GTM-NotaS2025-437

Deseándole éxitos en sus labores diarias, por este medio nos dirigimos a usted en seguimiento a la información remitida por el Administrador del Mercado Mayorista, mediante el oficio con número de referencia GG-410-2025, el cual contiene el informe de la Versión Provisoria de la Reprogramación Anual Estacional correspondiente al período 2025-2026.

**OBSERVACIONES A LA VERSIÓN PROVISORIA DE LA REPROGRAMACIÓN ANUAL ESTACIONAL  
2025-2026**

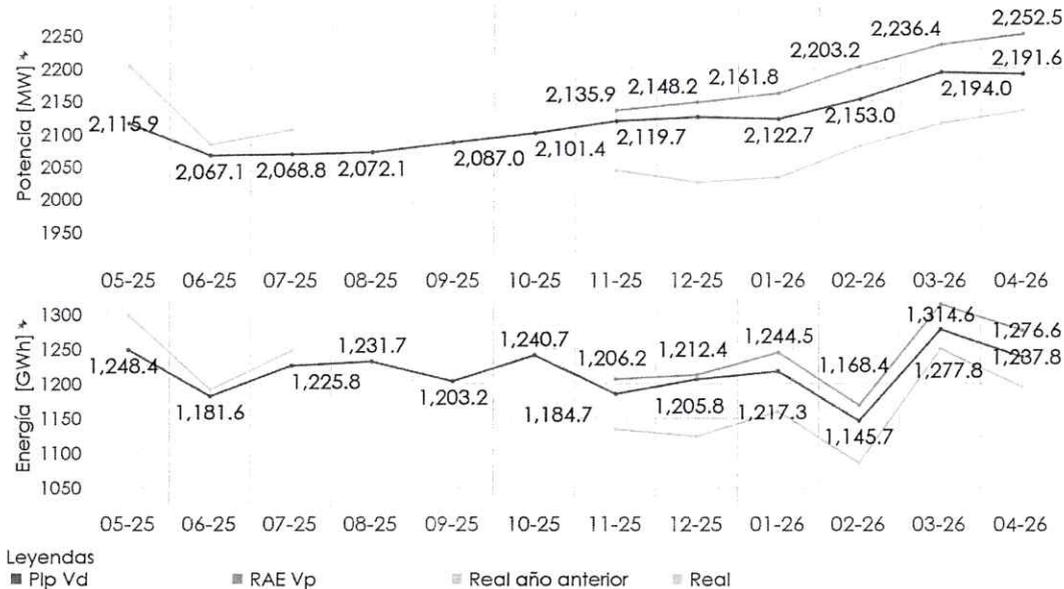
- c) Del análisis del despacho incluido en la versión provisoria de la Reprogramación Anual Estacional, se observan elementos que ameritan realizar un análisis de sensibilidades de parte del AMM en su función de garantizar el suministro de energía eléctrica. Se solicita realizar un análisis de la condición de contingencia n-1 de las unidades generadoras térmicas críticas para el sistema, bajo el criterio de que estas son aquellas cuyo despacho en el sistema se realiza durante los meses de febrero, marzo y abril, despachadas alrededor del valor máximo de su capacidad, con el fin de identificar riesgos vinculados al abastecimiento de combustible de otras centrales generadoras y la existencia, o no, de riesgos de desabastecimiento en caso de una falla de larga duración. A partir de dichos análisis, el AMM deberá incorporar en su programación los ajustes, las medidas y las acciones necesarias para garantizar el suministro eléctrico.

- a) Remita un análisis cuantitativo (se ilustran las diferencias en la gráfica anterior) y cualitativo de lo planificado para la Programación de Largo Plazo Versión Definitiva y la operación real durante el presente año estacional.

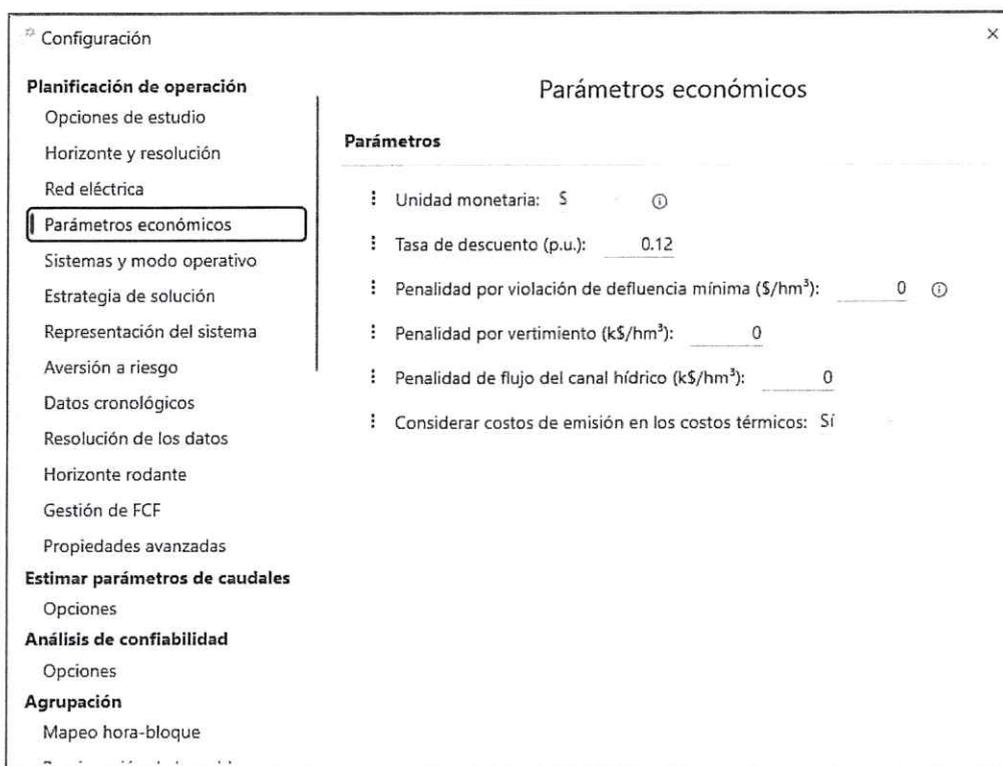
- e) Se solicita que se aclare y se revise el bloque de potencia de Generación Distribuida Renovable (GDR) de centrales hidroeléctricas representadas como bloque conjunto en la base de datos del SDDP, ya que la totalidad de lo modelado como bloque de GDR difiere de lo indicado en el informe de la RAE:

**Parámetros económicos**

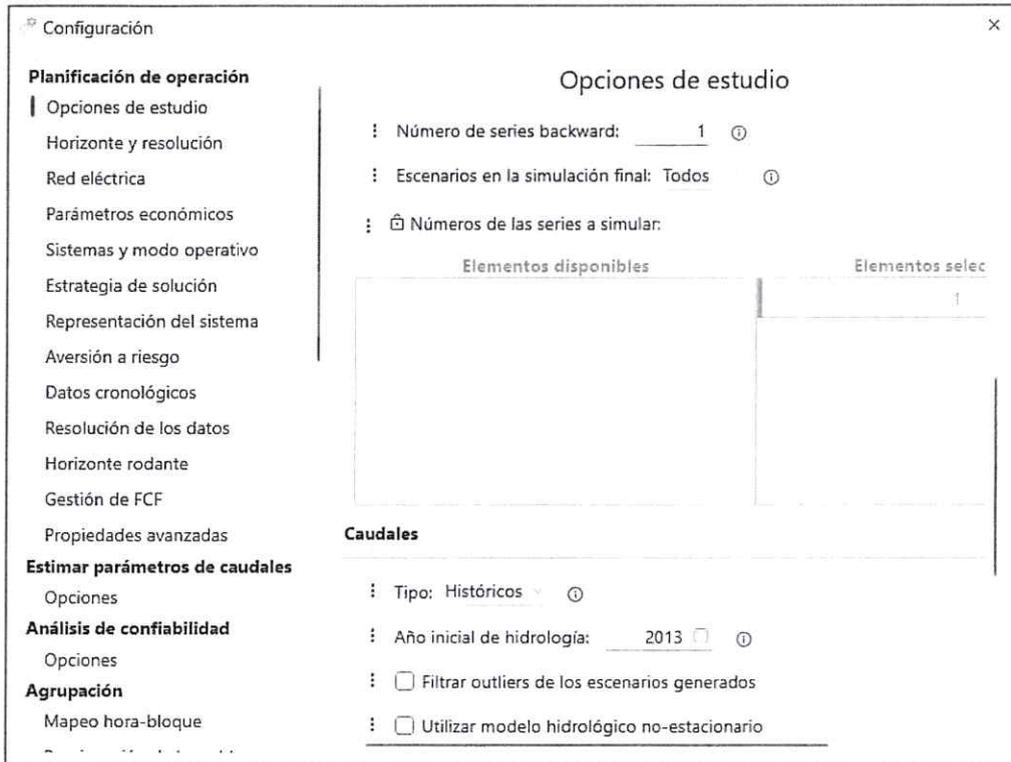
- a) Indique, con fundamento técnico y normativo, el criterio que justifica incluir un costo de vertimiento igual a cero para todas las centrales hidroeléctricas, lo cual se observa en la base de datos del SDDP, por lo cual para el despacho existe una condición en

la cual verter no tiene consecuencias económicas, es decir, que al modelo le resulta igual verter en una etapa u en otra, por lo que, no se tendría una minimización del costo total operativo. En el Informe Técnico GG-667-2024, relacionado con las respuestas de las observaciones a la Versión Provisoria de la Reprogramación Anual Estacional 2024-2025, se indicó que «[...] El modelo de optimización para la Programación de Largo Plazo ya contiene un valor de penalidad interno de vertimiento en  $k\$/hm^3$  para todas las centrales hidroeléctricas, el cual es diferente de cero[...]», en este sentido, en dado caso haya utilizado de nuevo este criterio, se solicita aclarar el por qué se utiliza un único valor de penalidad de vertimiento y no corresponde a un valor distinto para cada central hidroeléctrica, asimismo, indicar dicho valor y remitir su metodología de cálculo en formato editable.

- b) Explique la justificación técnica para incluir una tasa de descuento en el modelado de la RAE, para que de acuerdo con lo estipulado en los artículos 52 y 59 del RAMM se emita el análisis que respalde incluir este parámetro que no está desarrollado en las Normas de Coordinación, lo cual puede observarse en la figura anterior.
